SUSITARIMAS NR.
PRIE 2024 M. GEGUŽĖS 24 D. STATYBOS DARBŲ RANGOS SUTARTIES NR. SUT-24-1716
DĖL DARBŲ KIEKIŲ (APIMTIES) KEITIMO

- (i) Šalys 2024 m. gegužės 24 d. sudarė statybos darbų rangos sutartį Nr. SUT-24-1716 (toliau – Sutartis) dėl gydymo paskirties pastato (Infekcinių ligų korpuso), Eivenių g. 2, Kaune, statybos darbų (toliau – Darbai) pirkimo;

DEFEKTINIS AKTAS NR. 1

DEFEKTINIS AKTAS NR. 2

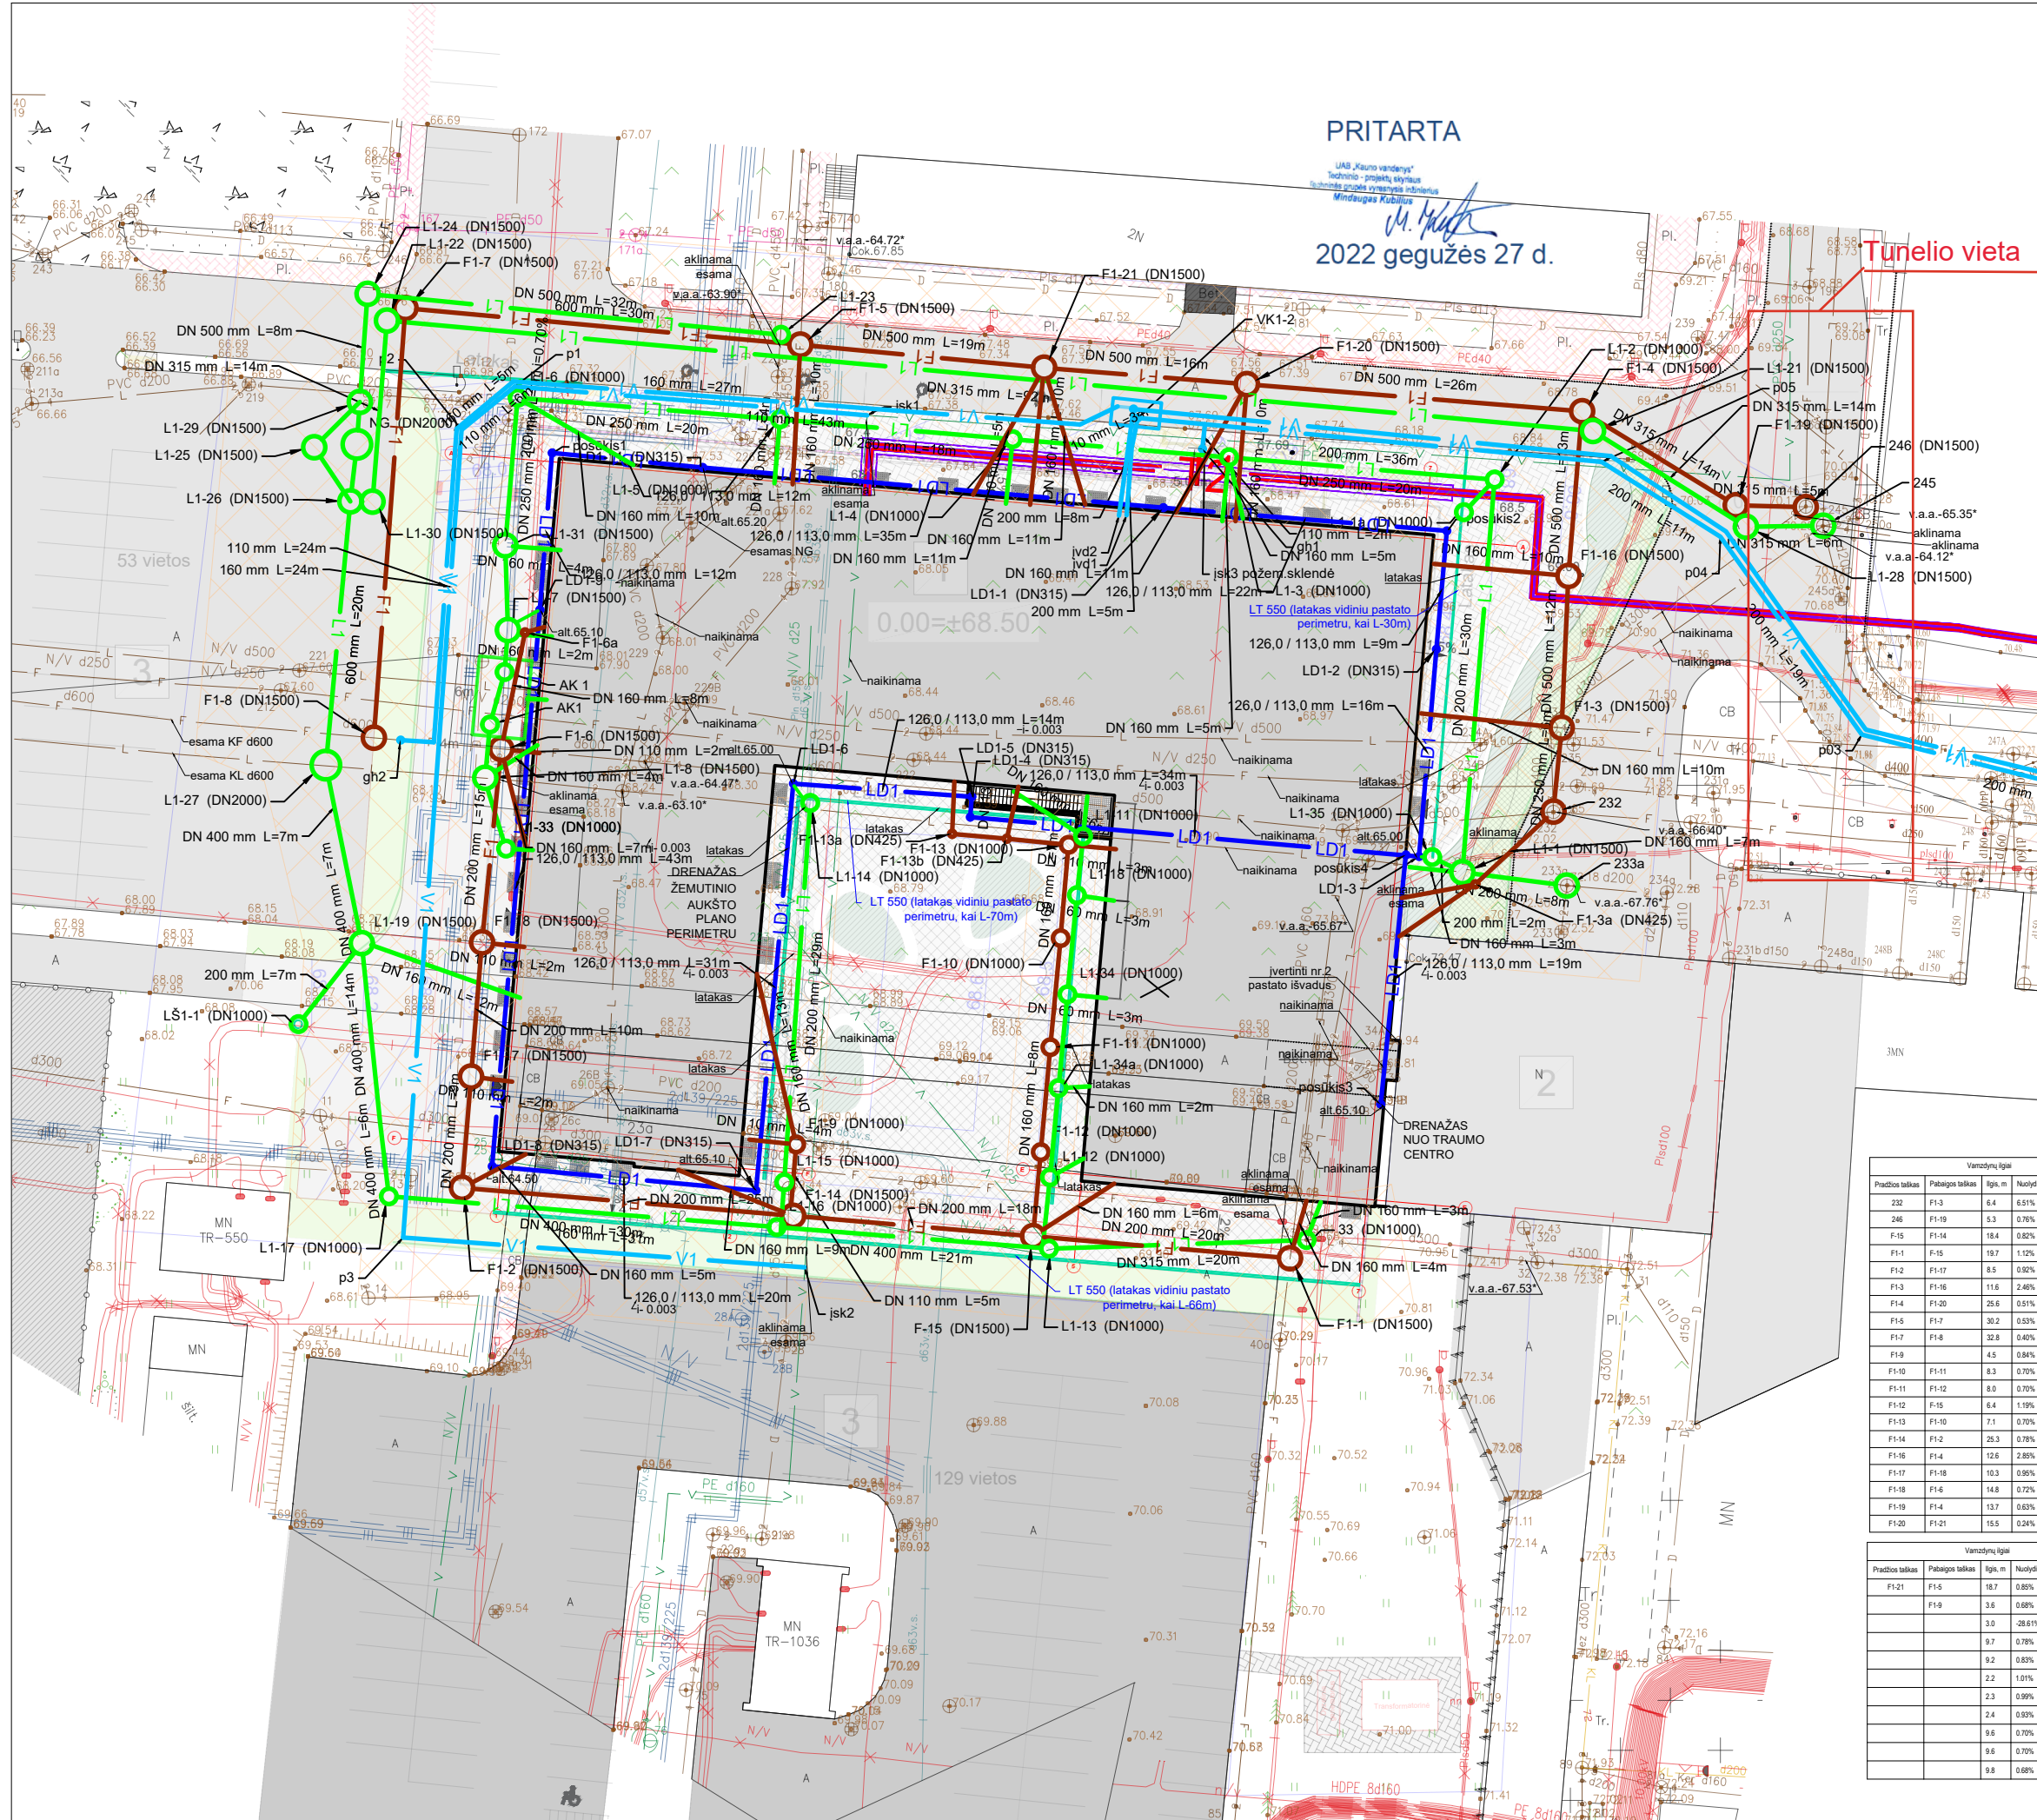
1. Pradėjus vykdyti vandentiekio linijos V1 tiesimo darbus paaiškėjo, kad Techniniame projekte suprojektuotos vandentiekio linijos V1 (2 priedas) įrengti neįmanoma dėl tinklo klojimo vietoje Techniniame projekte neparodyto faktiškai esančio požeminio tunelio (1 priedas). Tunelis nepažymėtas nei sklypo plane, nei vandentiekio trasos išilginiuose pjūviuose. Vykdyti statybos darbus pagal Techninio projekto sprendinius neįmanoma, kadangi vandentiekio trasa kirstų esantį požeminį tunelį.

Būtina patikslinti Techninio projekto sprendinius, patikslinant vandentiekio V1 trasos padėtį ir numatant vandentiekio linijos prastūmimą po tunelio konstrukcijomis. Vadovaujantis Statybos techniniu reglamentu STR 2.07.01:2003 „Vandentiekis ir nuotekų šalintuvas. Pastato inžinerinės sistemos. Lauko inžineriniai tinklai“ 27.4 ir 27.4.2 punktais: vandentiekio įvadai turi būti apsaugoti nuo statybinių konstrukcijų apkrovų neigiamų poveikių į vandentiekį, įmaunant įvado vamzdį į kitą vamzdį (dėklą), per visą įvado horizontalios dalies ilgį jei įvadą numatoma kloti žemiau pamato. Atsižvelgiant į tai, vandentiekio linijos žemiau tunelio konstrukcijos turės būti papildomai apsaugotos apsauginiais dėklais.

1. Atlikti šio defektinio akto 1 punkte nurodytus pakeitimus, siekiant įgyvendinti Techniniame projekte numatytų vandentiekio V1 inžinerinių tinklų statybą;
2. Projektuotojui parengti atitinkamus pakeitimus projektinėje dokumentacijoje;
3. Rangovui parengti papildomų darbų sąmatas, vadovaujantis sutarties nuostatomis ir Užsakovui pritarus, atlikti papildomus darbus;

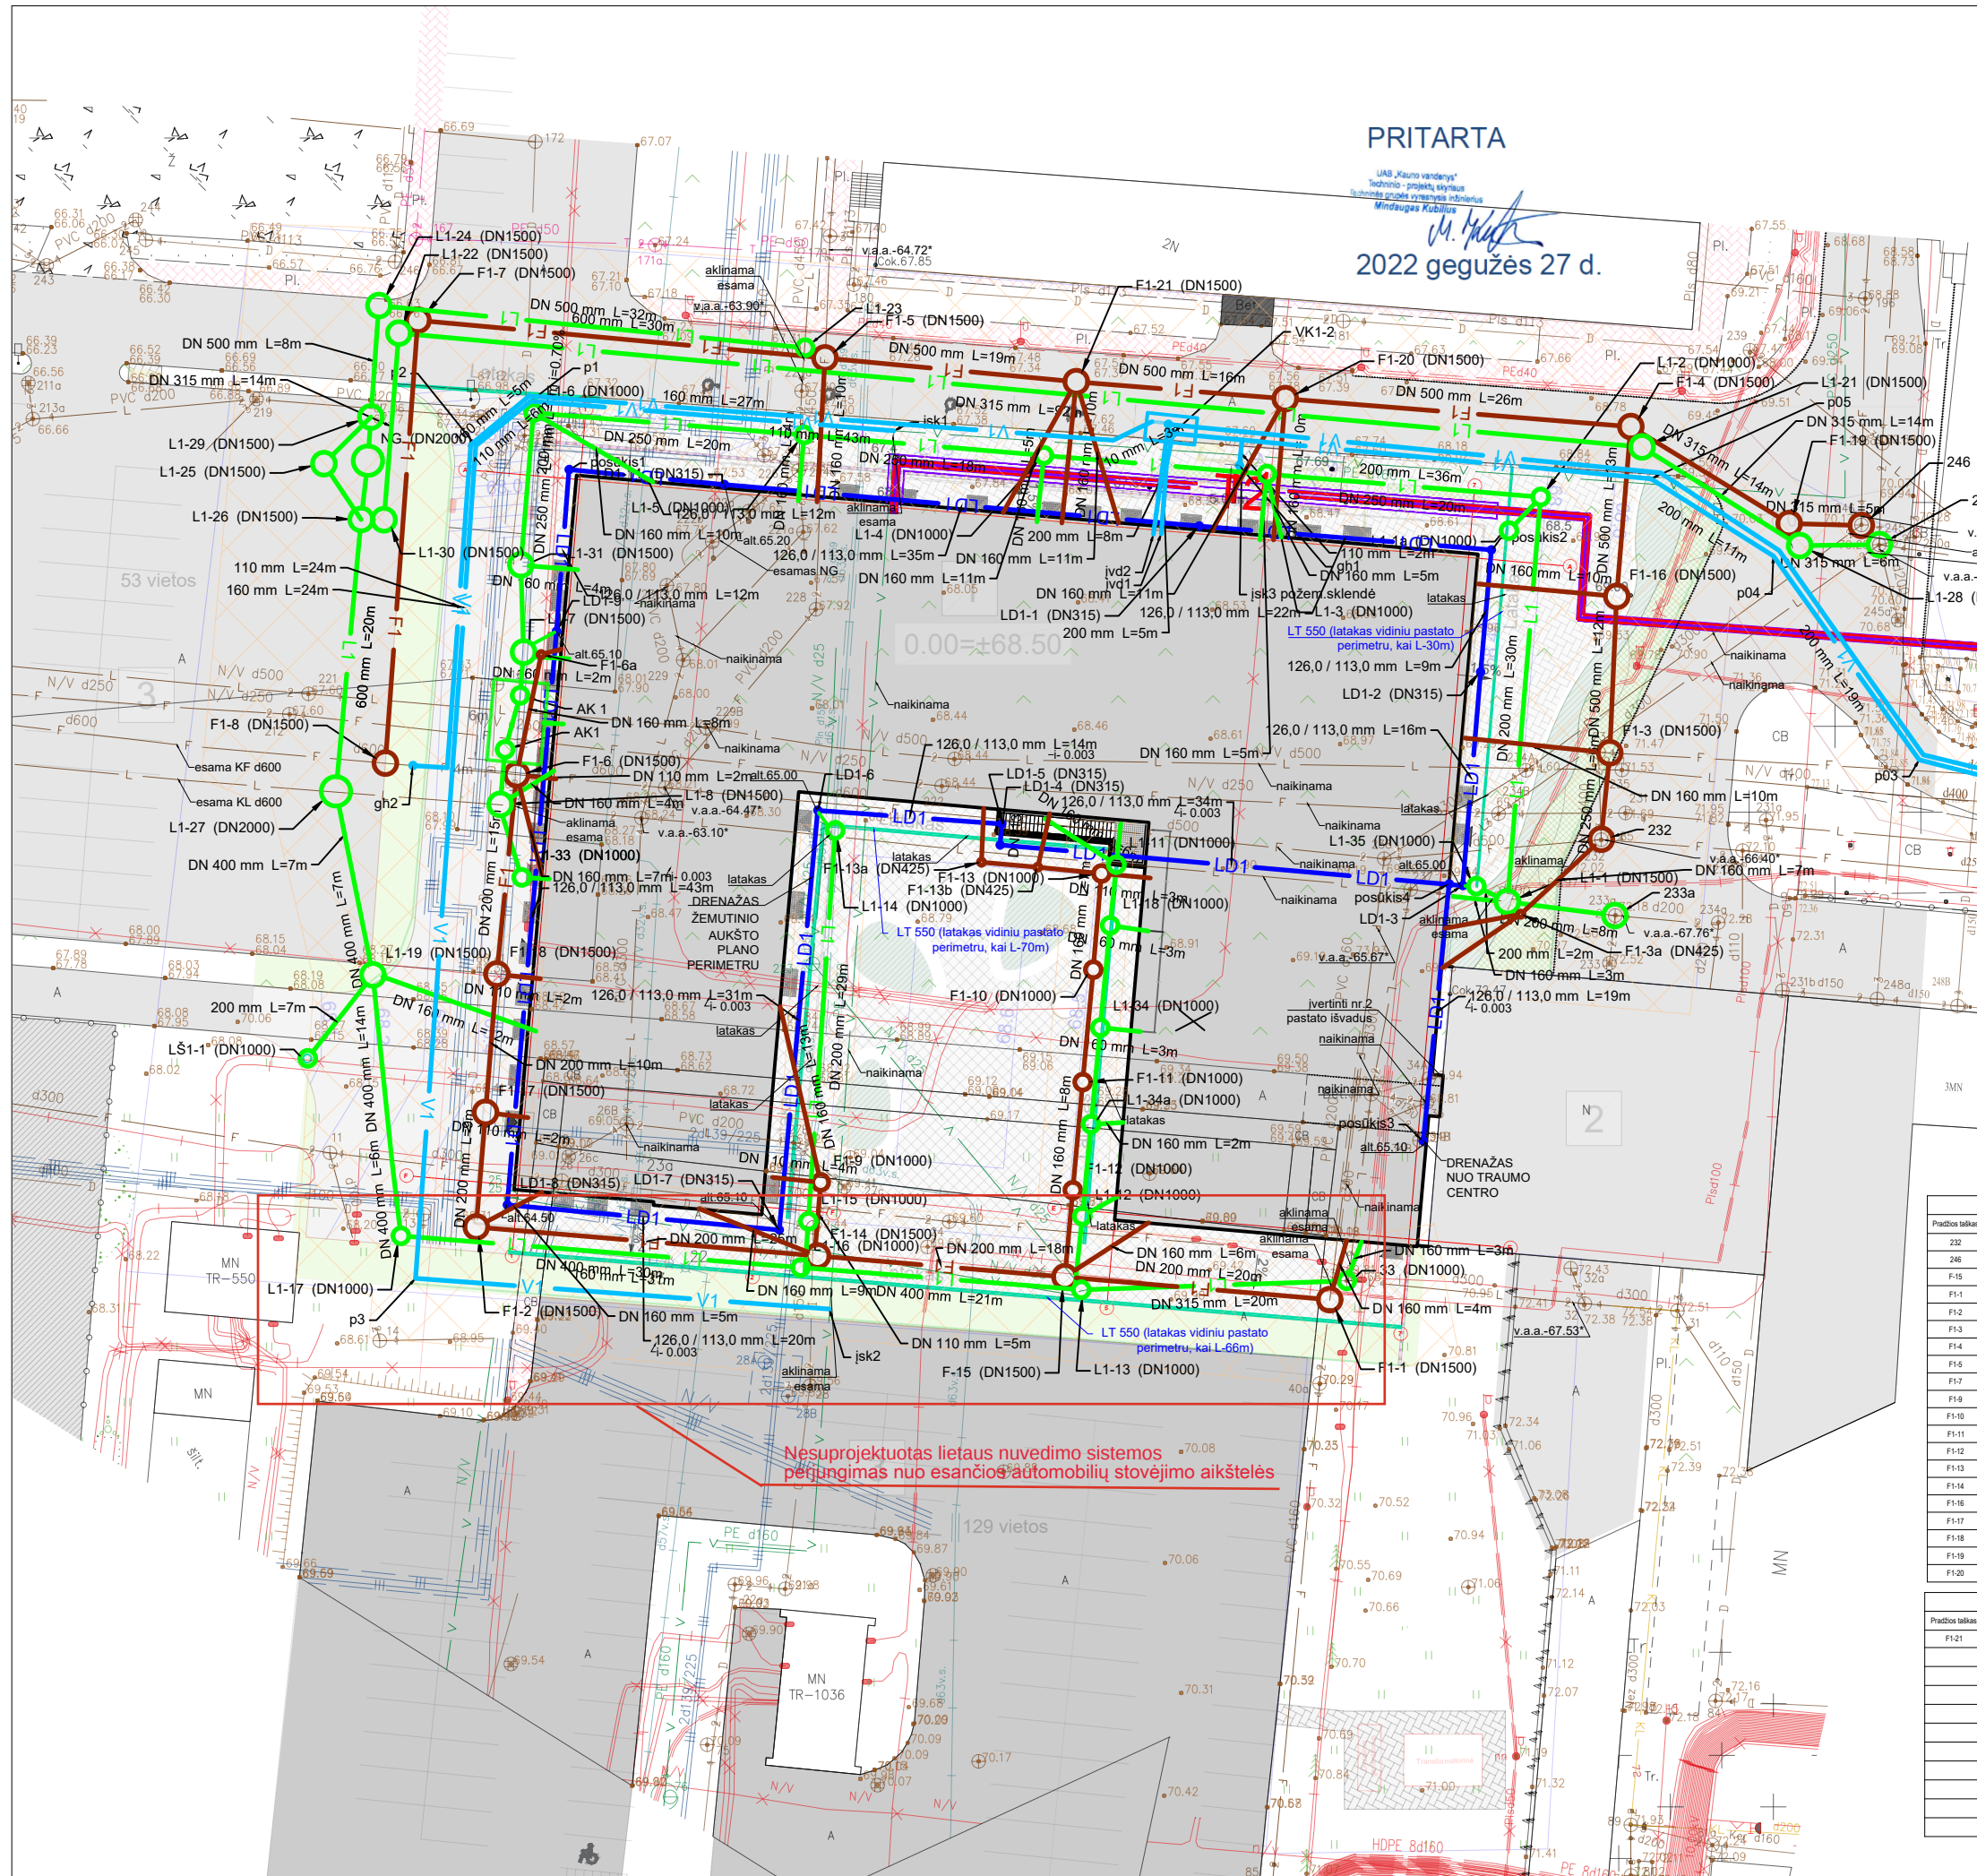
1. Iškasus gruntą bei atidengus esančius lietaus nuotekų tinklus (1 priedas) paaiškėjo, jog Techniniame projekte nėra suprojektuoto (pažymėto) lietaus nuvedimo sistemos perjungimo nuo esamos automobilių stovėjimo aikštelės (2 priedas). Esami lietaus nuotekų tinklai neparodyti Techniniame projekte, trukdo įrengti Techniniame projekte suprojektuotus inžinerinius nuotekų tinklus. Neatlikus pakeitimo Techninio projekto sprendinių įgyvendinti nebūtų įmanoma dėl tinklų sankirtos, esami lietaus nuotekų tinklai nustotų funkcionuoti, automobilių stovėjimo aikštelės nebūtų galima naudoti pagal paskirtį. Būtina suprojektuoti ir įrengti papildomus lietaus nuotekų perjungimo šulinius, vandens kritimo stovus šuliniuose ir lietaus nuotekų vamzdyną esamų lietaus nuotekų sistemų perjungimui, numatyti esamų dangų išardymą ir atstatymą.

1. Atlikti defektinio akto 1 punkte nurodytus pakeitimus, siekiant įgyvendinti Techniniame projekte numatytą inžinerinių tinklų statybą bei užtikrinti tinkamą esamų tinklų funkcionavimą ir automobilių stovėjimo aikštelės naudojimą pagal paskirtį;
2. Projektuotojui parengti atitinkamus pakeitimus projektinėje dokumentacijoje;
3. Rangovui parengti papildomų darbų sąmatas, vadovaujantis sutarties nuostatomis ir, Užsakovui pritarus, atlikti papildomus darbus;
4. Darbų pakeitimus įforminti vadovaujantis rangos sutarties nuostatomis.
